**H24-B11-1**

**H24-B11-2**

報告書作成用柱状図  
(H26年9月)

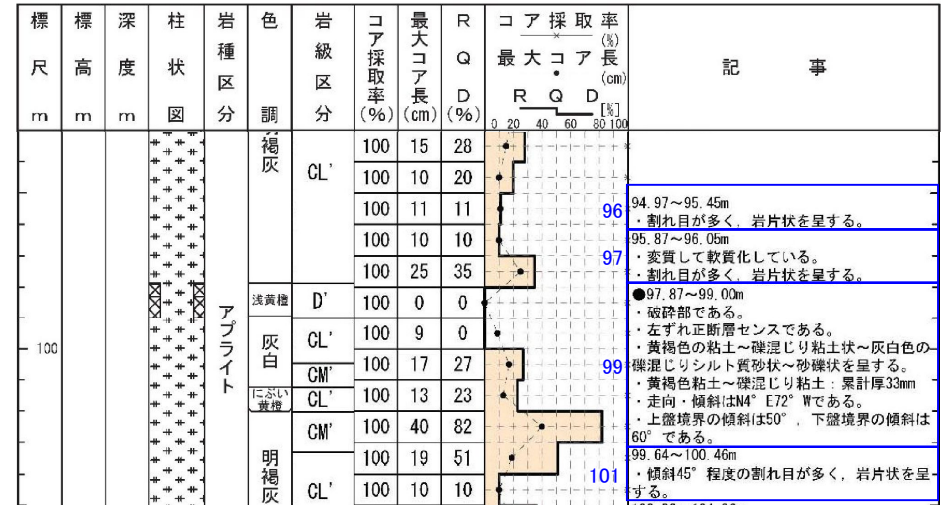
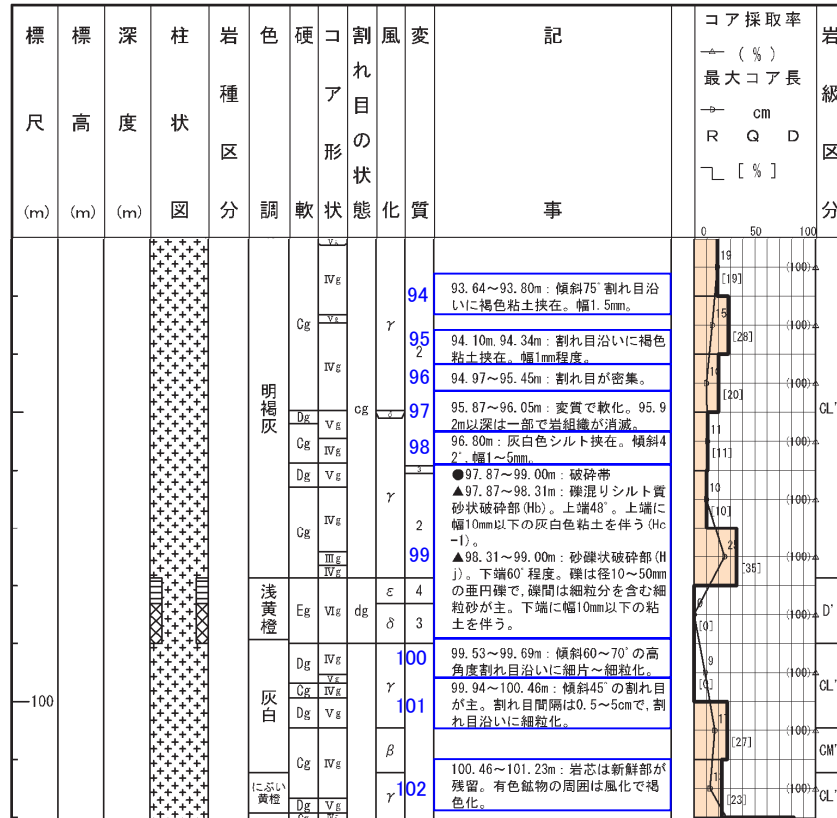
記事	報告書作成用柱状図(H26年9月)⇒申請書用柱状図
94	・一部に粘土を挟在するが、直線性や連続性に乏しく、周囲の岩盤に劣化が認められないことから削除。
95	・粘土を挟在するが、周囲の岩盤に劣化が認められないことから削除。
96	・“コア形状”欄に基づき岩片状と記載。
97	・“コア形状”欄に基づき岩片状と記載。 ・原岩組織の残留の程度については、岩盤の劣化に関する補足的なものであるため削除。
98	・シルトを挟在するが、幅狭く、周囲の岩盤に劣化が認められないことから削除。
99	・薄片観察の結果で得られた最新活動面の変位センスを記載。 ・色調、粒度、粘土の累計幅、境界の傾斜については、申請書前までに別途行っていた、地盤安定解析用の物性値設定を目的とした破碎部の再観察の結果に基づき記載。 ・ポアホールテレビの解析結果による最新活動面の走向・傾斜を記載。
100	・割れ目沿いで細粒～細片化するが、挟在物の連続性に乏しく、周囲の岩盤に劣化が認められないことから削除。
101	・割れ目の発達の数値については、“コア形状”欄に基づき岩片状と記載。 ・割れ目沿いの細粒化の記載については、挟在物の連続性に乏しく、周囲の岩盤に劣化が認められないことから削除。 ・上端深度99.94m→99.64m <sup>※2</sup>
102	・風化については、岩級区分に含めて表示しているため削除。

報告書作成用柱状図  
(H26年9月)

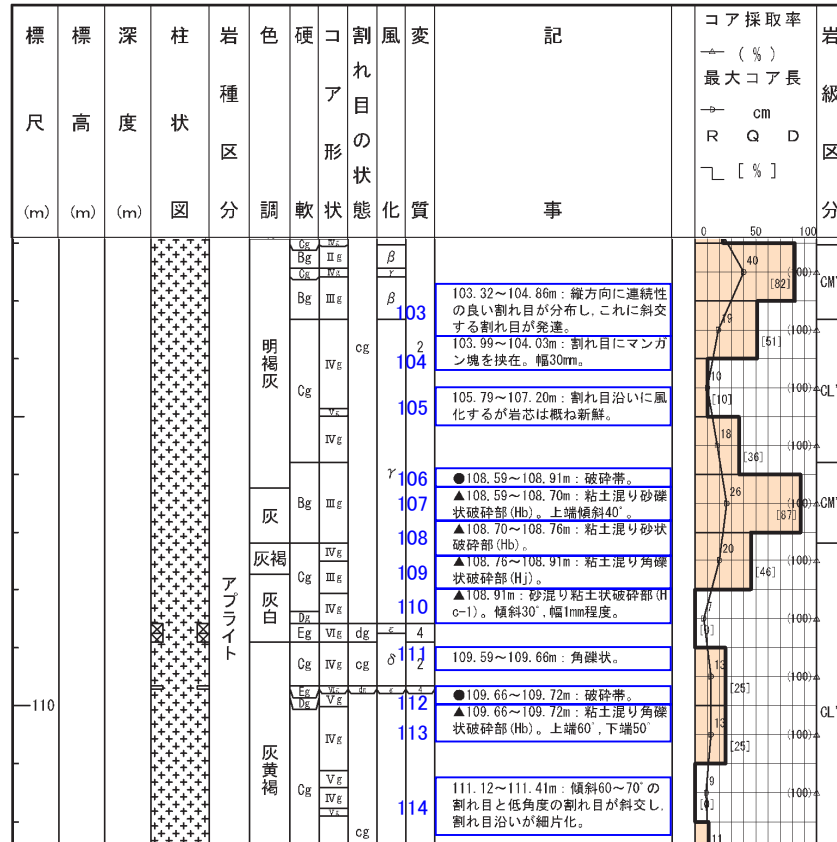
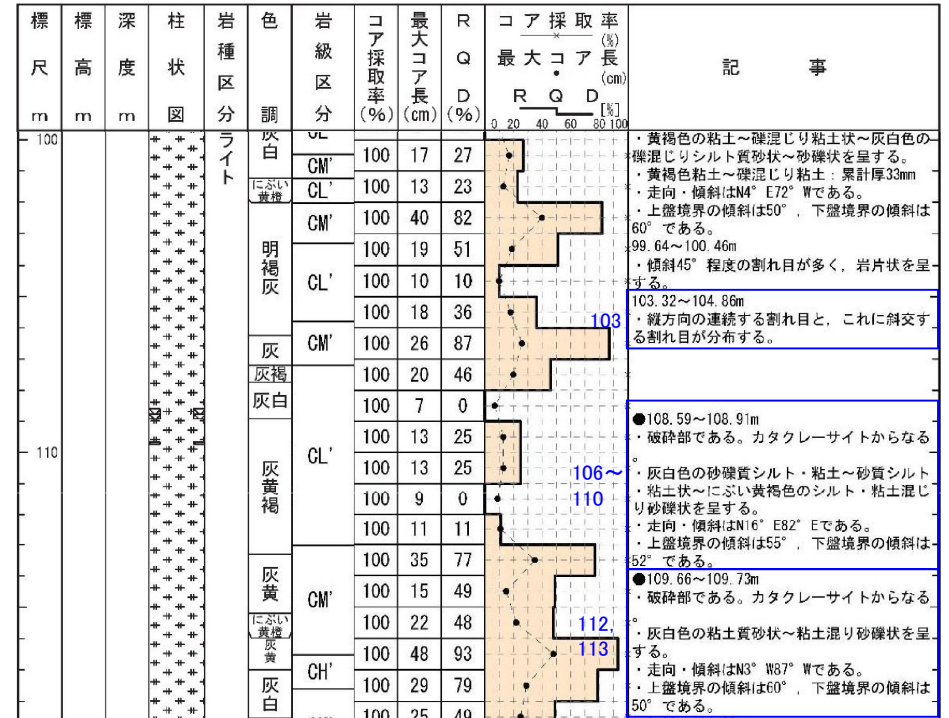
記事	報告書作成用柱状図(H26年9月)⇒申請書用柱状図
103	・変更なし
104	・割れ目沿いのマンガン塊の挟在については、補足的なものであるため削除。
105	・風化については、岩級区分に含めて表示しているため削除。
106~110	・カタクレーサイト主体であると判断したことから、カタクレーサイトからなると記載。 ・色調、粒度、境界の傾斜については、申請書前までに別途行っていた、地盤安定解析用の物性値設定を目的とした破砕部の再観察の結果に基づき記載。 ・ポアホールテレビの解析結果による最新活動面の走向・傾斜を記載。
111	・角礫状を呈するが、掘削時の機械割れと判断し削除。
112, 113	・カタクレーサイト主体であると判断したことから、カタクレーサイトからなると記載。 ・色調、粒度、境界の傾斜、深度については、申請書前までに別途行っていた、地盤安定解析用の物性値設定を目的とした破砕部の再観察の結果に基づき記載。 ・ポアホールテレビの解析結果による最新活動面の走向・傾斜を記載。
114	・割れ目沿いで細片化するが、掘削時の機械割れと判断し削除。

報告書作成用柱状図  
(H26年9月)

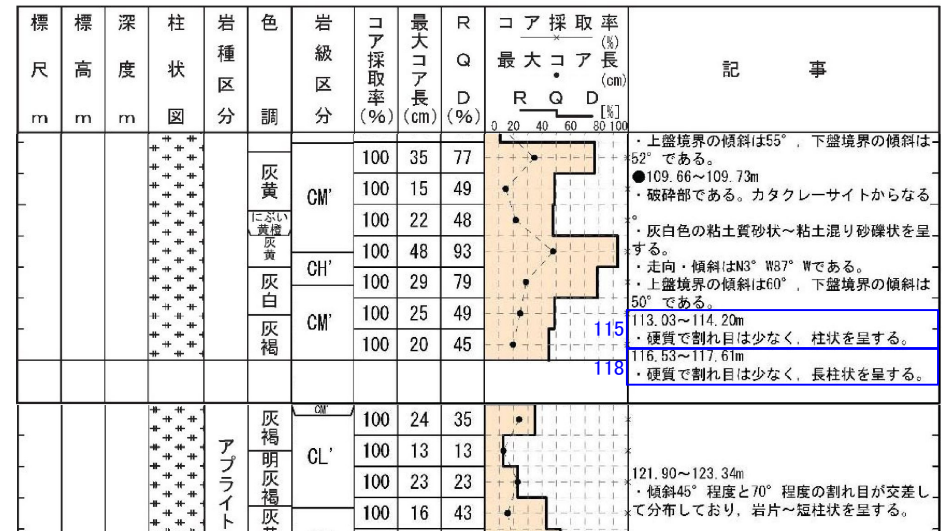
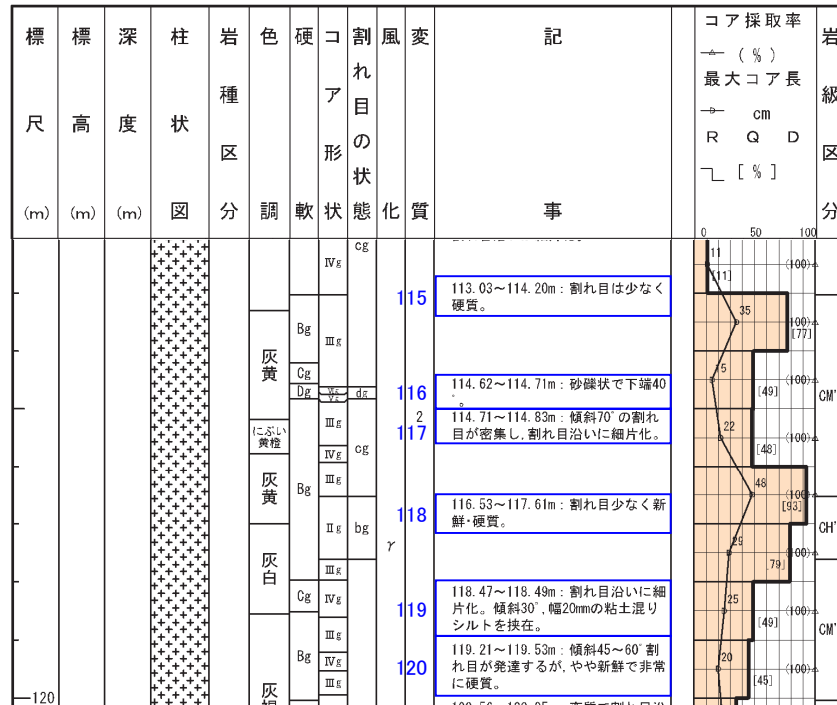
記事	報告書作成用柱状図(H26年9月)⇒申請書用柱状図
115	・“コア形状”欄に基づき柱状と記載。
116, 117	・割れ目が密集し、一部で砂礫状を呈するが、周囲の岩盤に劣化が認められず、砂礫状部の礫に定向配列も認められないことから削除。
118	・“コア形状”欄に基づき長柱状と記載。
119	・割れ目沿いで細片化した粘土混りシルトを挟在するが、開口部にスライムが充てんしたものと判断し削除。
120	・硬軟や割れ目の発達程度については、RQD、最大コア長、岩級区分で示しているため削除。

報告書作成用柱状図  
(H26年9月)

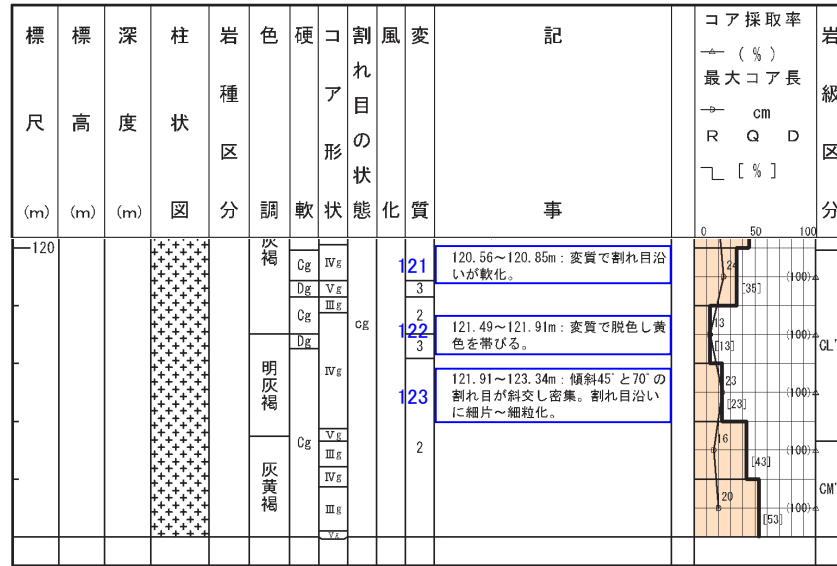
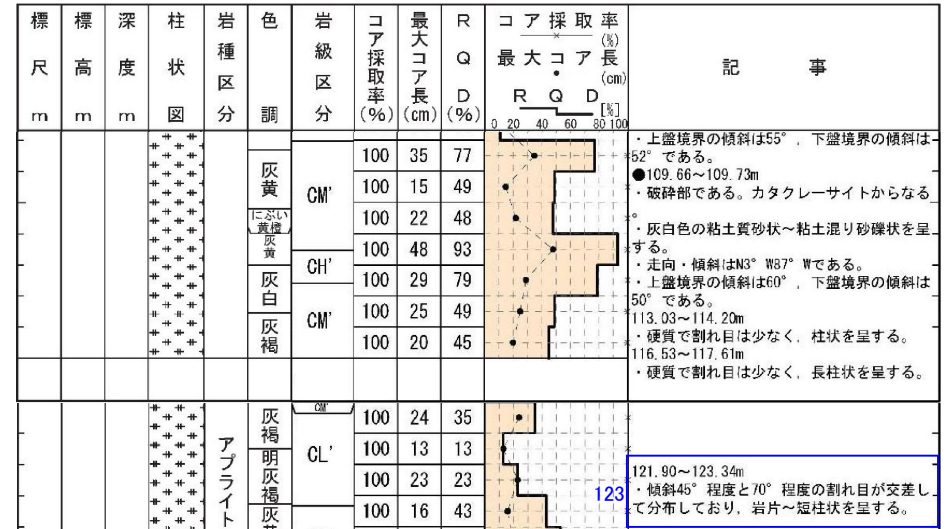
記事	報告書作成用柱状図(H26年9月)⇒申請書用柱状図
121	・硬軟については、岩級区分で示しているため削除。
122	・色調については、補足的なものであるため削除。
123	・割れ目沿いに細片~細粒化しているが、掘削時の機械割れと判断し削除。 ・“コア形状”欄に基づき岩片~短柱状と記載。 ・上端深度121.91m→121.90m※1

報告書作成用柱状図  
(H26年9月)

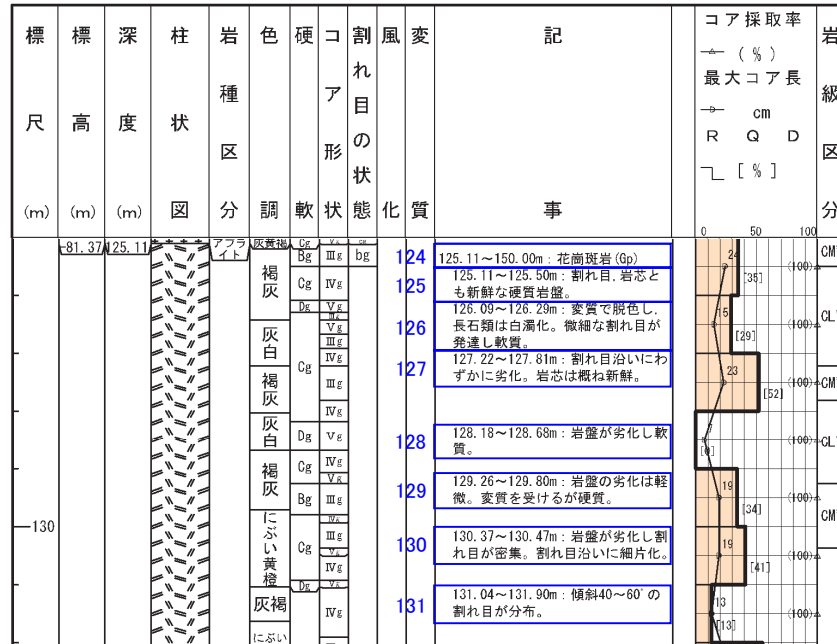
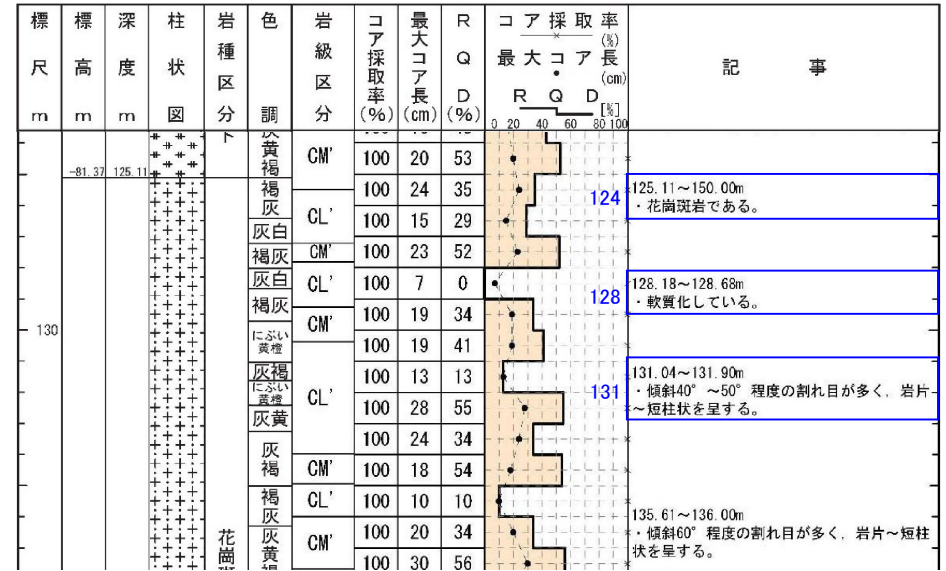
記事	報告書作成用柱状図(H26年9月)⇒申請書用柱状図
124	・変更なし
125	・硬軟については、岩級区分で示しているため削除。
126	・硬軟や割れ目の発達の程度については、RQD、最大コア長、岩級区分で示しているため削除。 ・脱色、長石の白濁化については、風化・変質に関する補足的な特徴の記載であるため削除。
127	・割れ目沿いに劣化するが、当該区間の周囲と明確な差異がないことから削除。
128	・軟質化を伴う岩盤の劣化については、岩級区分で示しているため削除。
129	・硬軟については、岩級区分で示しているため削除。
130	・割れ目沿いで細片化するが掘削時の機械割れと判断し削除。
131	・“コア形状”欄に基づき岩片~短柱状と記載。 ・傾斜60° → 50° ※2

報告書作成用柱状図  
(H26年9月)

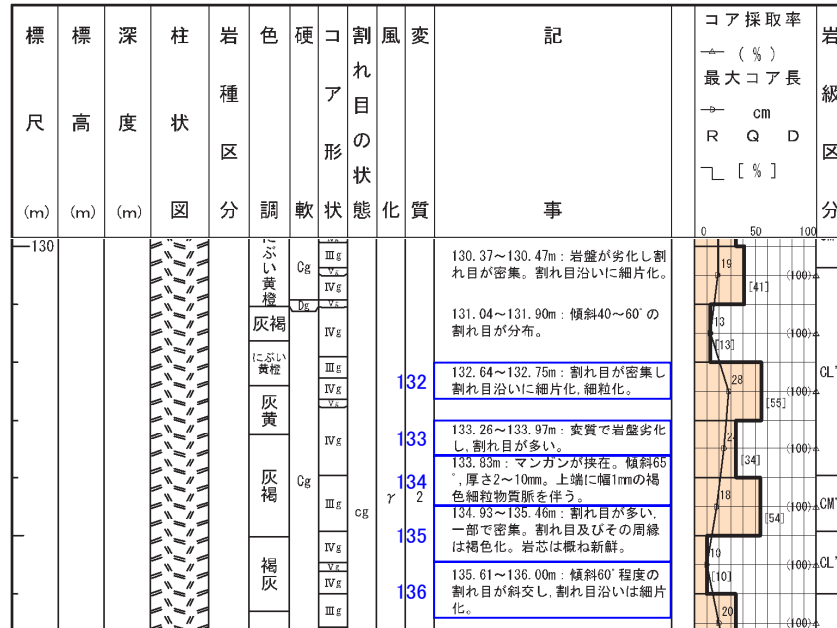
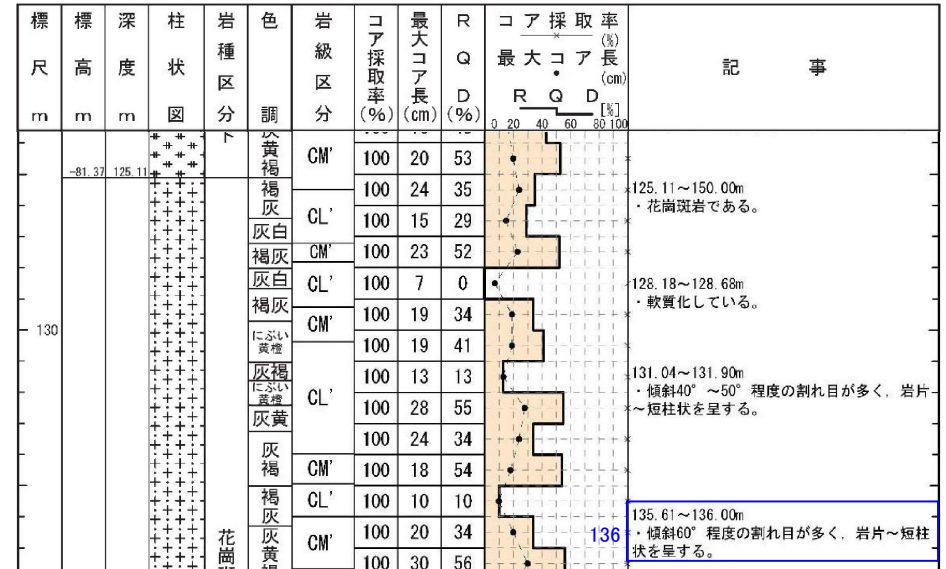
記事	報告書作成用柱状図(H26年9月)⇒申請書用柱状図
132	<ul style="list-style-type: none"> <li>・割れ目の発達程度については、RQD、最大コア長、岩級区分で示しているため削除。</li> <li>・割れ目沿いで細粒~細片化するが、掘削時の機械割れと判断し削除。</li> </ul>
133	<ul style="list-style-type: none"> <li>・割れ目の発達を伴う岩盤の劣化については、RQD、最大コア長、岩級区分で示しているため削除。</li> <li>・変質の程度については、当該区間の周囲と明瞭な差が認められないため削除。</li> </ul>
134	<ul style="list-style-type: none"> <li>・マンガンの挟在については、補足的なものであるため削除。</li> <li>・一部に細粒物質脈が挟在するが、連続性に乏しく、周囲の岩盤に劣化が認められないことから削除。</li> </ul>
135	<ul style="list-style-type: none"> <li>・割れ目の発達程度については、RQD、最大コア長、岩級区分で示しているため削除。</li> <li>・割れ目沿いの変色については、補足的なものであるため削除。</li> </ul>
136	<ul style="list-style-type: none"> <li>・“コア形状”欄に基づき岩片~短柱状と記載。</li> <li>・割れ目沿いの細片化の記載については、挟在物の連続性に乏しく、周囲の岩盤に劣化が認められないことから削除。</li> </ul>

報告書作成用柱状図  
(H26年9月)

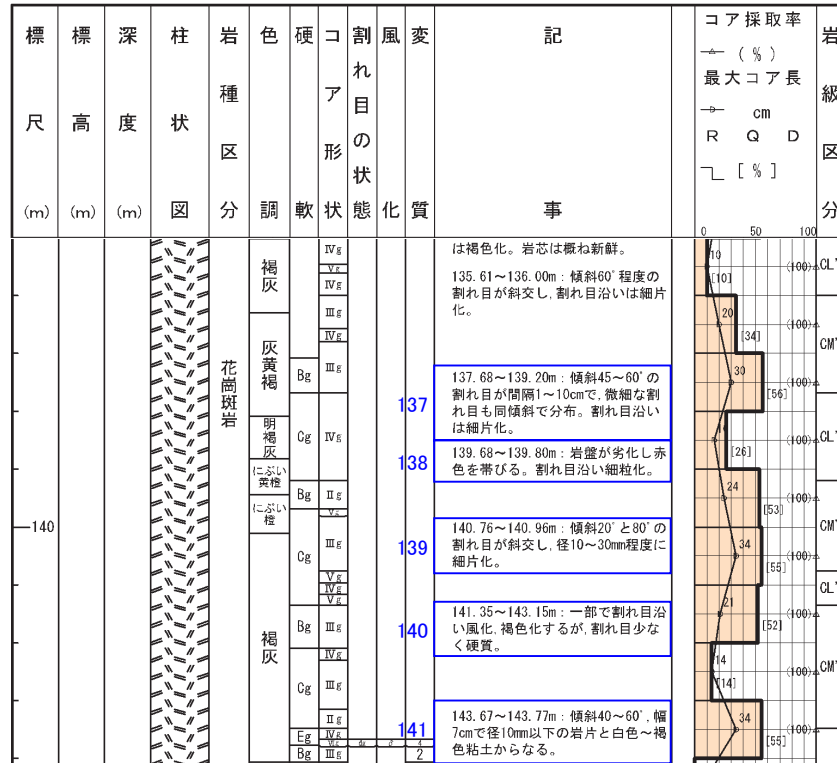
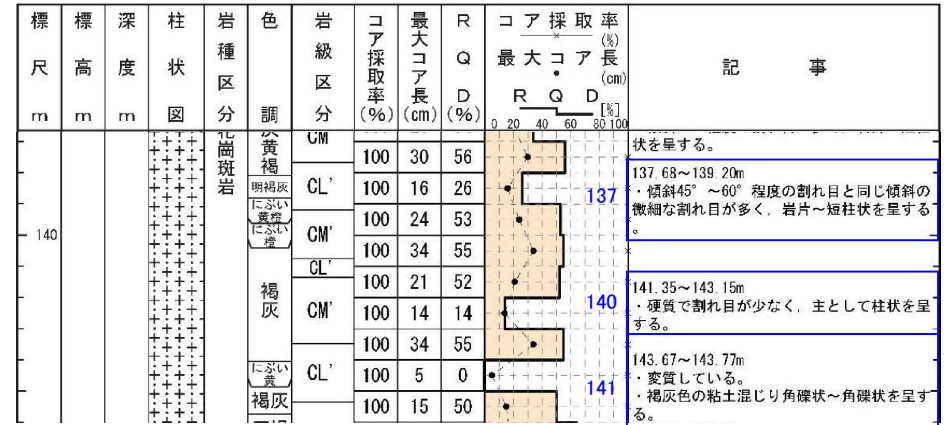
記事	報告書作成用柱状図(H26年9月)⇒申請書用柱状図
137	<ul style="list-style-type: none"> <li>“コア形状”欄に基づき岩片～短柱状と記載。</li> <li>・割れ目沿いの細片化の記載については、挟在物の連続性に乏しく、周囲の岩盤に劣化が認められないことから削除。</li> </ul>
138	<ul style="list-style-type: none"> <li>・割れ目沿いで細粒化するが、挟在物の連続性に乏しく、周囲の岩盤に劣化が認められないことから削除。</li> </ul>
139	<ul style="list-style-type: none"> <li>・割れ目の発達程度については、RQD, 最大コア長, 岩級区分で示しているため削除。</li> <li>・割れ目沿いで細片化するが、掘削時の機械割れと判断し削除。</li> </ul>
140	<ul style="list-style-type: none"> <li>・割れ目の発達程度については、“コア形状”欄に基づき柱状と記載。</li> <li>・割れ目沿いの風化, 変色については、補足的なものであるため削除。</li> </ul>
141	<ul style="list-style-type: none"> <li>・“変質”欄に基づき, 変質していると記載。</li> <li>・“色調”欄に基づき, 褐灰色と記載。</li> <li>・表現の見直し(径10mm以下の岩片と白色～褐色粘土からなる→粘土混じり角礫状～角礫状)。</li> <li>・見かけの傾斜については、補足的なものであるため削除。</li> <li>・礫状を呈する区間の幅を記載しないこととしているため、幅7cmとの記載については削除。</li> <li>・粘土を挟在するが、いずれも連続性や直線性に乏しいことから、粘土混じり角礫状に含めて示すこととして削除。</li> </ul>

報告書作成用柱状図  
(H26年9月)

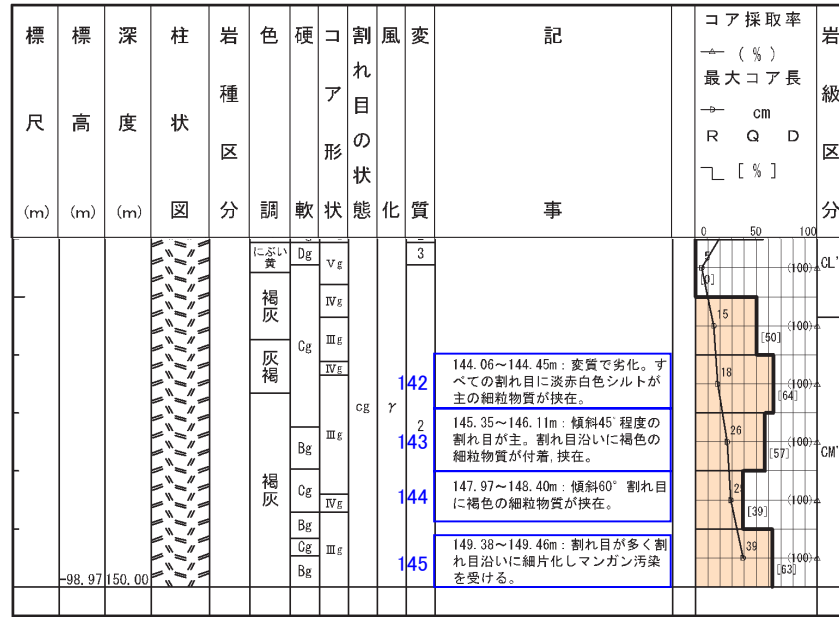
記事	報告書作成用柱状図(H26年9月)⇒申請書用柱状図
142	<ul style="list-style-type: none"> <li>劣化の程度については、RQD、最大コア長、岩級区分で示しているため削除。</li> <li>一部に細粒物質を挟在するが、系統的でなく連続性や直線性に乏しいことから削除。</li> </ul>
143	<ul style="list-style-type: none"> <li>割れ目の発達程度については、“コア形状”欄に基づき柱状と記載。</li> <li>細粒物質を挟在するが、幅狭く、連続性に乏しく、周囲の岩盤に劣化が認められないことから削除。</li> </ul>
144	<ul style="list-style-type: none"> <li>割れ目沿いに褐色の細粒物質を挟在するが、連続性に乏しく、周囲の岩盤に劣化が認められないことから削除。</li> </ul>
145	<ul style="list-style-type: none"> <li>割れ目の発達程度は、RQD、最大コア長、岩級区分で示しているため削除。</li> <li>割れ目沿いで細片化するが、挟在物の連続性に乏しく、周囲の岩盤に劣化が認められないことから削除。</li> <li>割れ目沿いのマンガン汚染については、補足的なものであるため削除。</li> </ul>

報告書作成用柱状図  
(H26年12月)

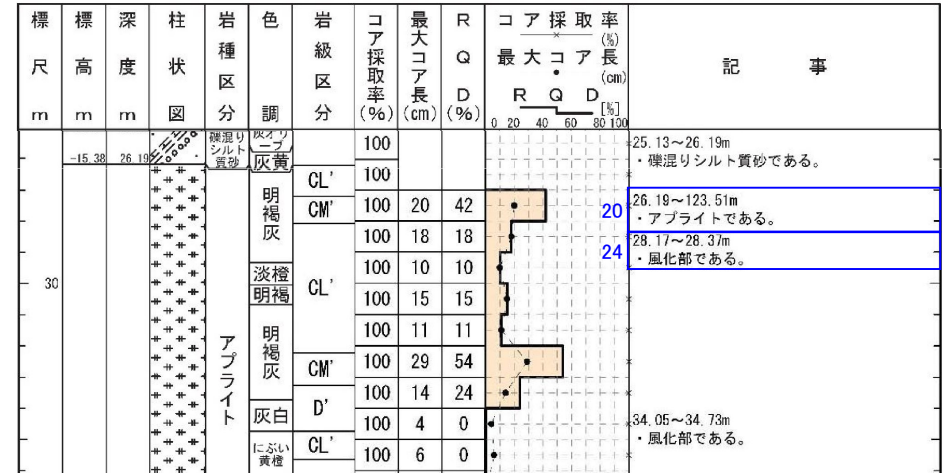
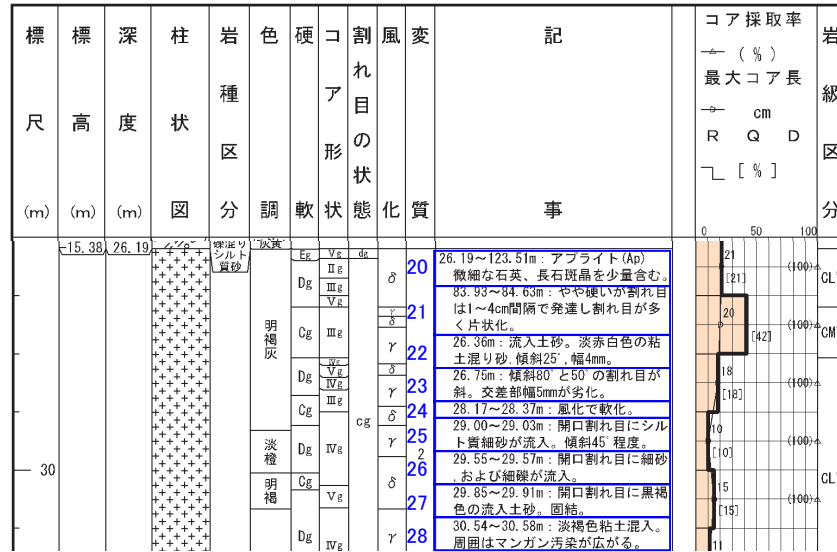
記事	報告書作成用柱状図(H26年12月)⇒申請書用柱状図
12	・区間毎の性状を個別に記載しているため、砂質土とのまとめ書きについては削除。
13	・堆積物の記載は、埋土、砂礫等の性状を示すこととし、“岩種区分”欄に対応した層相名を記載。 ・下位層との境界付近では、粒度の違いが見かけ上顕著ではないため、下位層と区別できる特徴として、粗粒砂主体であること及び、有機物を少量含むことを記載。 ・粒度については、粗粒砂が主体であると見直し。
14	・堆積物の記載は、埋土、砂礫等の性状を示すこととし、“岩種区分”欄に対応した層相名を記載。
15, 16	・堆積物の記載は、埋土、砂礫等の性状を示すこととし、“岩種区分”欄に対応した層相名を記載。
17	・区間毎の性状を個別に記載しているため、砂質土主体とのまとめ書きについては削除。
18	・堆積物の記載は、埋土、砂礫等の性状を示すこととし、“岩種区分”欄に対応した層相名を記載。 ・上位層との境界付近では、粒度の違いが見かけ上顕著ではないため、上位層と区別できる特徴として、中粒砂が主体であることを記載。 ・周囲に比べ含まれる礫が大きく、目立つことから、礫の特徴として、礫径、円磨度、礫率を記載。
19	・堆積物の記載は、埋土、砂礫等の性状を示すこととし、“岩種区分”欄に対応した層相名を記載。
